# キラリ 飛島キラリ通信

第9回

## 配置・平面の考え方を 1案に絞り込む

### 第9回ワークショップ内容

### K案

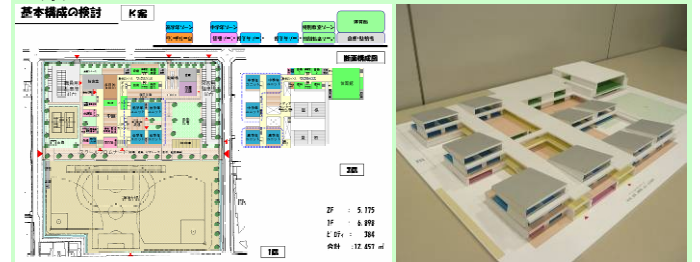
意見・児童支援施設の位置が体育館下になった経緯質問 前は児童支援施設の増築の問題もあり、体育館下にしばらく最適な位置を検討していた。K案であれば体育館下が最適

- ・中庭の上下の関係は？  
つなげられるよう検討する
- ・多目的ホールの規模は？  
400人が食事できる大きさを想定
- ・中庭の仕上について、木デッキは耐久性、降雨時の防滑性に欠ける。上足で外に出ると学校の中汚れないか。
- ・北側低学年ユニットの教室は北側向きか？  
最近よくある事例で、天井高くし自然光により照度が確保できれば問題ない。
- ・給食の上に教室があつて問題ないか（火事、音、におい、高さ）  
給食の床を1階より少し下げ、天井高確保。オール電化を検討中、火は使わない。空調により窓を閉めるため音は気にならない。臭いは排気の向きを
- ・低学年は通り抜けがあるがデメリットないか。  
デメリットでなく学校としてそうしてほしい。
- ・昇降口の位置は他の部屋との兼ね合いで決めるべき。

- ・低学年から体育館への動線が長いのが問題。  
低学年広場の考え方にもよるが、体育館への通路を設ける予定。
- ・テニスコートの風除を考えてほしい
- ・テニスコートを東側に配置し、建物を西側に移動してはどうか。  
建物がこの敷地のどこに建つのがよいか総合的に判断し検討する。
- ・児童支援施設の管理区画と来客の問題がある。  
(駐車場を共有するため)
- ・路上駐車しないよう十分な来客駐車場を確保したほうがよいのでは。  
一時的に必要なものを確保するか判断すべき。臨時駐車場に使える部分を設けるなど。
